工程指示 / 要求簡箋(E.I.)

工程指示編號：EI / 7098 / 23

工程名稱：將軍澳日出康城 11

工程項目：T1 (Remedial) 地盤用鐵件 AA AB AE Glass/Alum Cladding (47-57/F)

物料編號: RM-25 (47-55F)
 T1 AA 生產128隻; 先出100隻 (預8層)
 T1 AB 生產288隻; 先出50隻 (預4層)
 T1 AE 生產144隻; 先出50隻 (預2層)
 (全部需驗焊)
 共560件

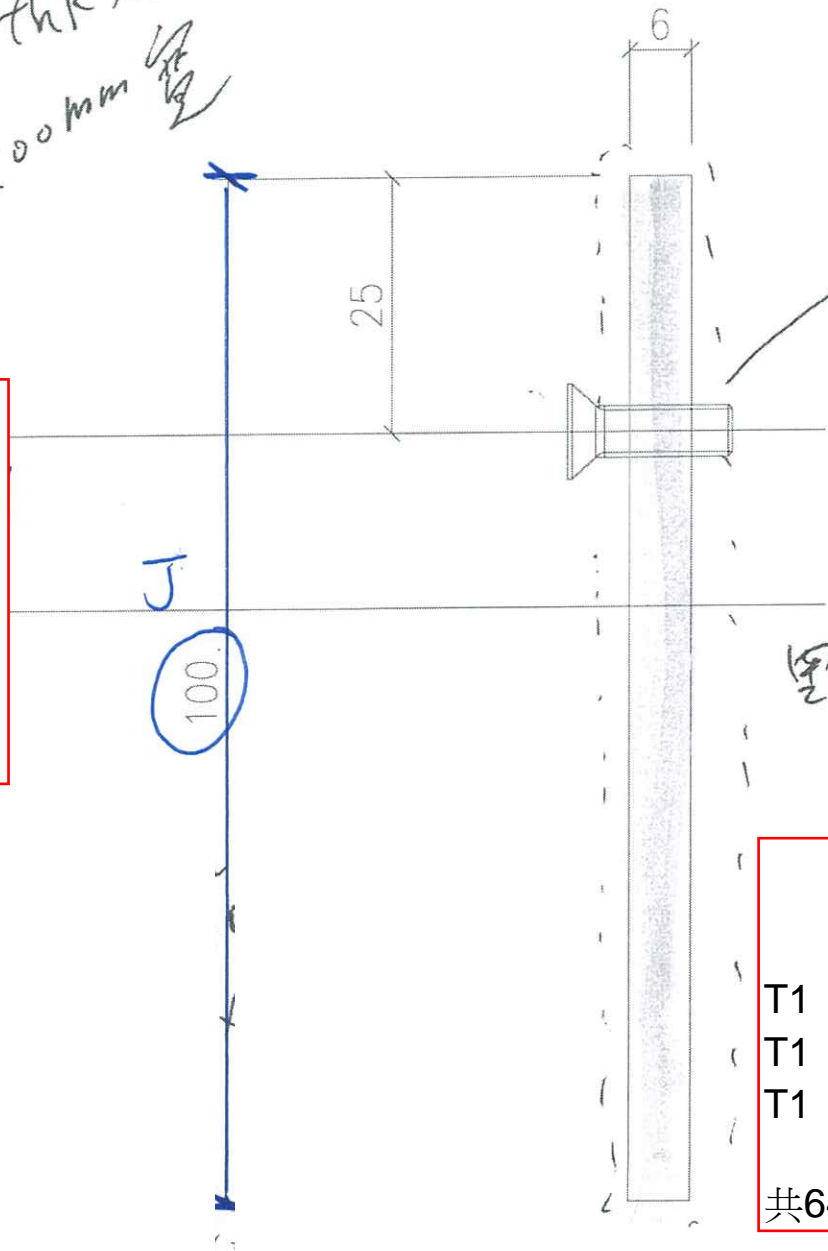
A 版：按地盆要求，避免石矢公差，修改加工圖 的尺吋。

8mm plate + 100 x 25 x 8 angle
 L = 150mm.

長度(K)mm	
T1 AA	100
AB	80
AE	80

* Alum Cladding : 8mm THK GMS BUILT UP BRACKET (L=150mm @440cc MAX)
 WITH 2 NO. HST3-R M10 ANCHOR WITH 100CC (MIN ANCHOR LENGTH 130mm)

Glass Cladding : 8mm THK GMS BUILT UP BRACKET (L=150mm @480cc MAX)
 WITH 2 NO. HST3-R M10 ANCHOR WITH 100CC (MIN ANCHOR LENGTH 110mm)

→ 1. 地盆留意：碼仔中至中： Glass cladding 中至中 450mm / alum cladding 中至中 440mm

物料編號: RM-6 (企料)	
6mm鐵板, 長3300mm	
T1	AA 生產16支
T1	AB 生產32支
T1	AE 生產16支
共64支

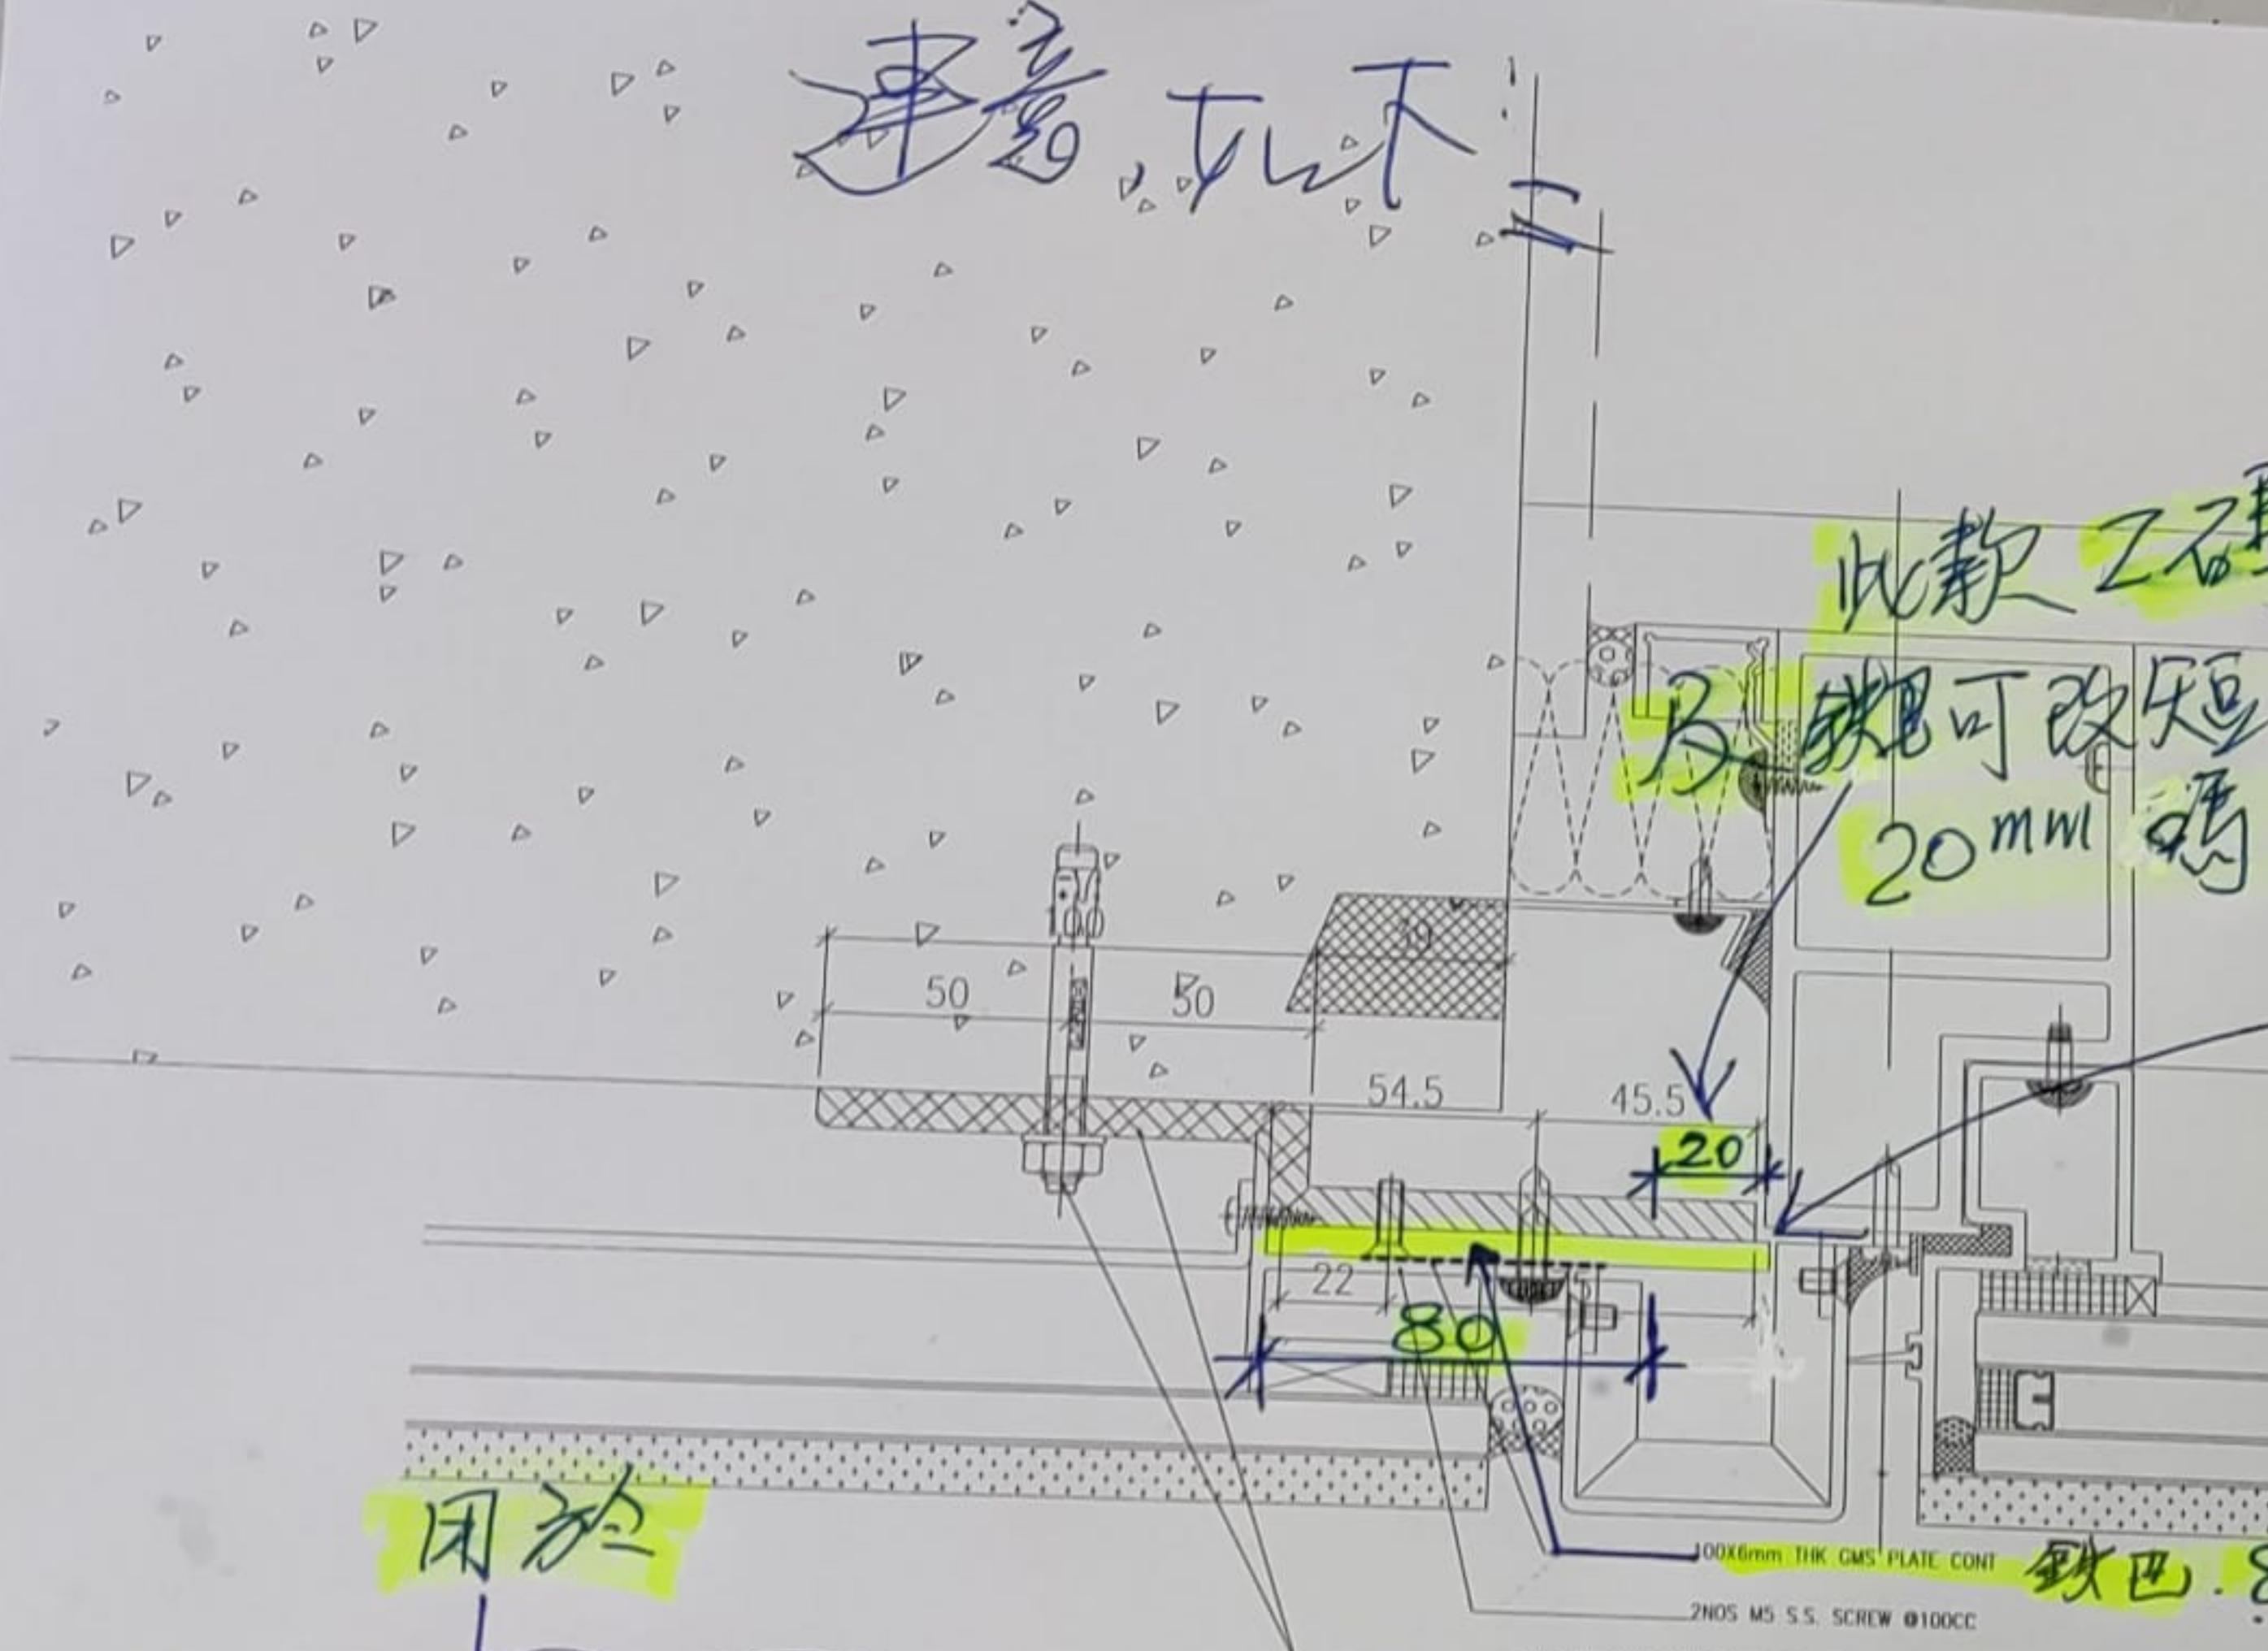
M5 螺絲
(平頭螺絲)

300 c/c

空切
